Zápis z pracovného stretnutia

Projekt: MET Ružinovská radiála, PD
Dátum: dňa 30.03.2021 o 9:00 hod., online
Prítomní: za Zhotoviteľa:
Dopravoprojekt (DPP): Michal Bocora, Nikola Grančič, Igor Karchutňák, Tamara Reháčková, Josef Sprušanský
za Objednávateľa:
Hlavné mesto SR Bratislava (HMBA): Angelika Agócssová, Gabriella Balkó, František Brliť, Alena Kovárová, Zuzana Pšenáková, Štefan Surňák
Dopravný podnik Bratislava (DPB): Michal Dekánek, Karol Kollár, Ivan Minarovič
Metropolitný inštitút Bratislava (MIB): Michal Marcinov

Predmet stretnutia: zeleň, infosystém na zastávkach

Prepojenie medzi chodníkom a priechodom pre chodcov na Ružinovskej ulici

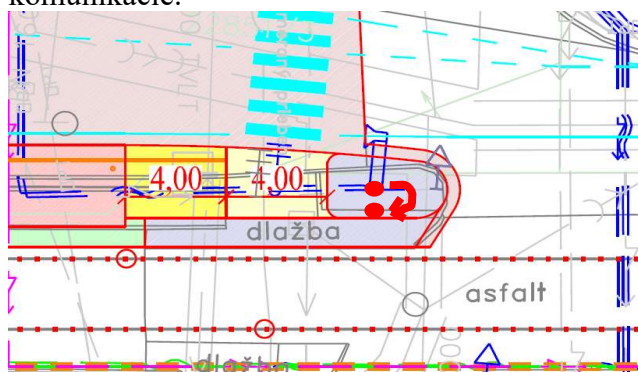
- HMBA dodá na DPP skicu návrhu úpravy chodníka do tvaru „Y“.
- **DPP zapracuje predložený návrh do DSP.**
